Acuerdo 1811 Por el cual se aprueba la incorporación del cambio en los límites de generación y absorción de potencia reactiva de la unidad Termocandelaria CC 3

Acuerdo Número:

1811

7 Marzo, 2024

CURVA DE REFERENCIA

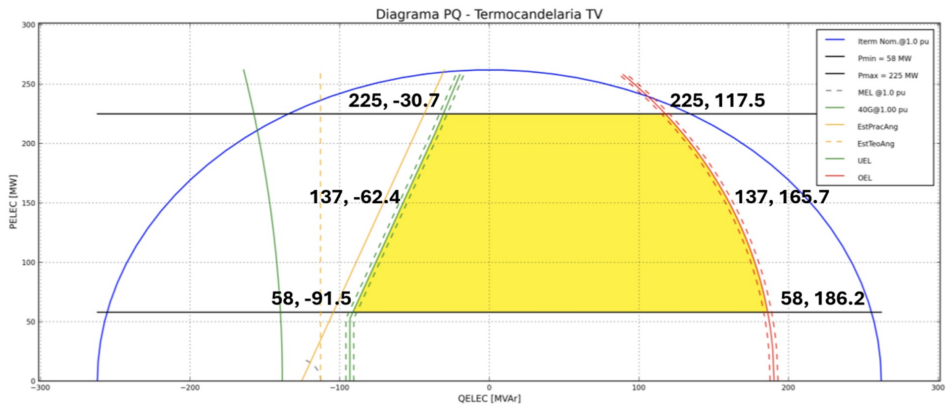
- Aprobar la declaración de una nueva curva operativa de carga de la unidad TERMOCANDELARIA CC 3, en la que se define la capacidad para entrega y absorción de potencia reactiva de la planta en función de

la potencia activa generada, como se presenta a continuación:

Unidad	Parámetro para modificar	P [MW]	Q [MVar] Valor Anterior	Q [MVar] Valor Nuevo
TERMOCANDELARIA CC 3	Capacidad de Absorción de Reactivos	58	-91.2	-91.5
	Capacidad de Generación de Reactivos	58	186.1	186.2
